N°affaire : 02124-CT

**CONTRÔLE TECHNIQUE DES TRAVAUX DE CONSTRUCTION D'UN CENTRE D'EXCELLENCE-  
UCAD**

**RAPPORT DE CONTRÔLE TECHNIQUE N°03**

## PHOTOS

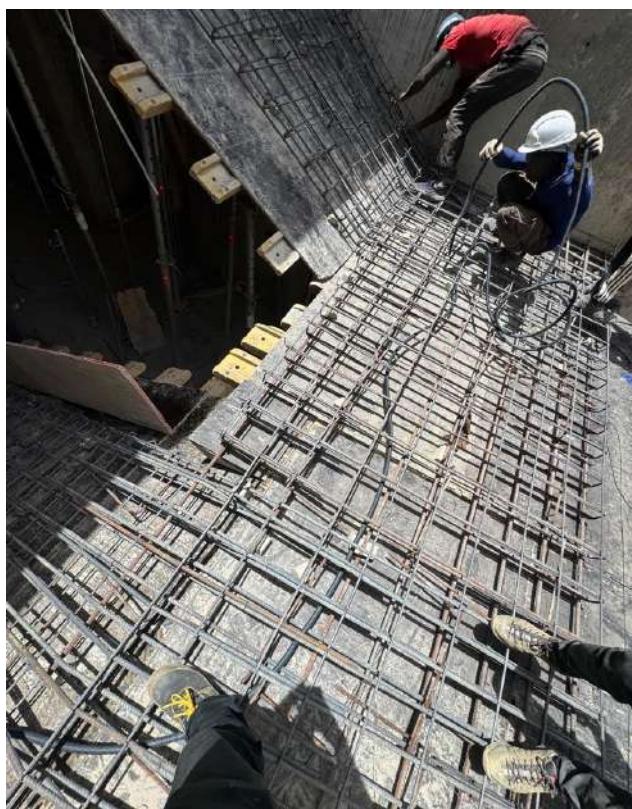
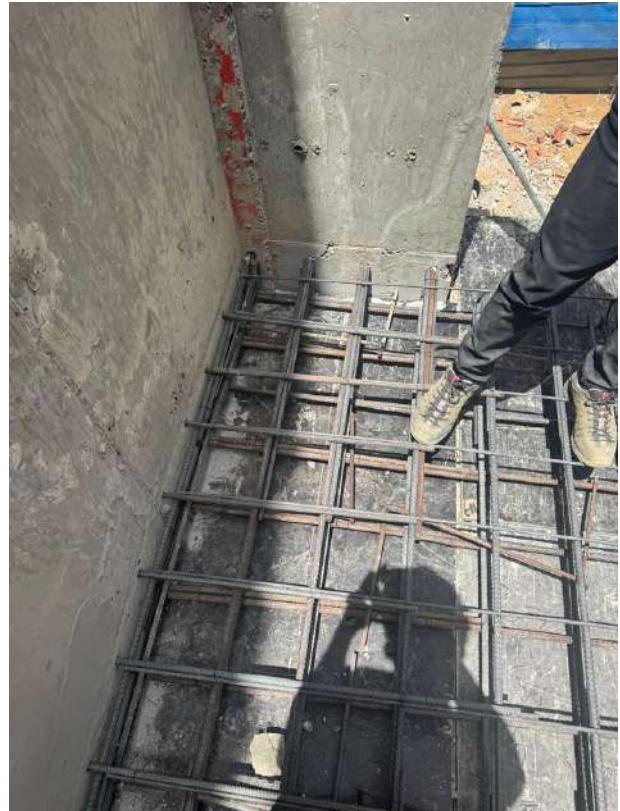
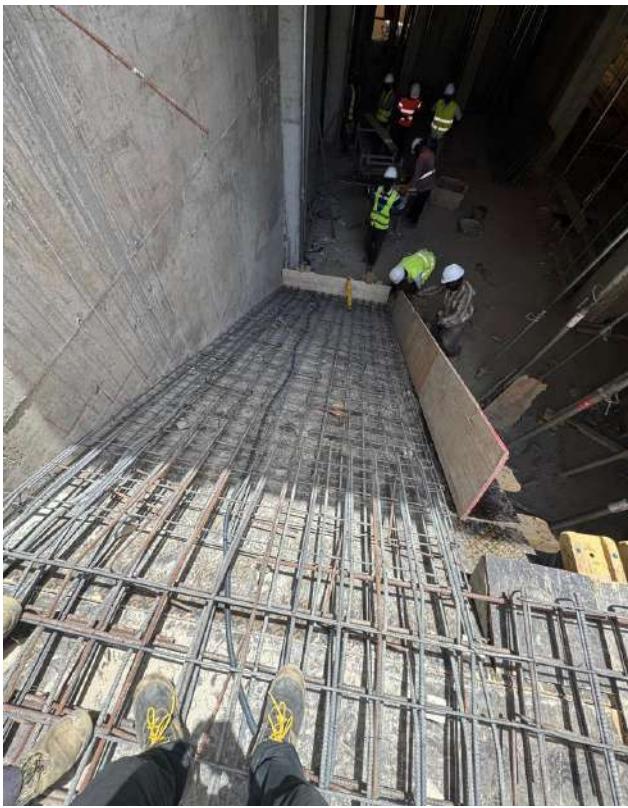
Suite à notre visite, nous avons observé le coffrage et le ferraillage de l'escalier N°1 du 1<sup>er</sup> étage.

Nous constatons que le coffrage et le ferraillage de l'escalier sont conformes aux plans visés par nos services.

Notre avis est favorable pour le bétonnage de l'escalier.

- veiller à la mise en œuvre du béton ;
- veiller à la pose des cales à béton ;
- veiller au scellement des aciers avec de la résine sur les voiles.

**Rappel :** prévoir des éprouvettes pour les essais de compression du béton et nous transmettre les résultats pour avis.

## PHOTOS

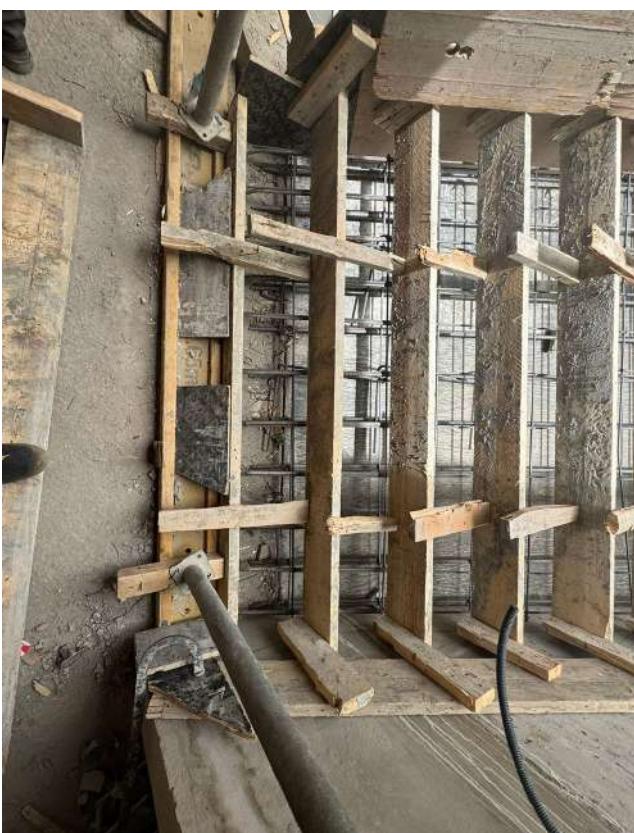
Suite à notre visite, nous avons observé le coffrage et le ferraillage de l'escalier N°2 du 2ème étage.

Nous constatons que le coffrage et le ferraillage de l'escalier sont conformes aux plans visés par nos services.

Notre avis est favorable pour le bétonnage de l'escalier.

- veiller à la mise en œuvre du béton ;
- veiller à la pose des cales à béton ;
- veiller au scellement des aciers avec de la résine sur les voiles.

**Rappel :** prévoir des éprouvettes pour les essais de compression du béton et nous transmettre les résultats pour avis.
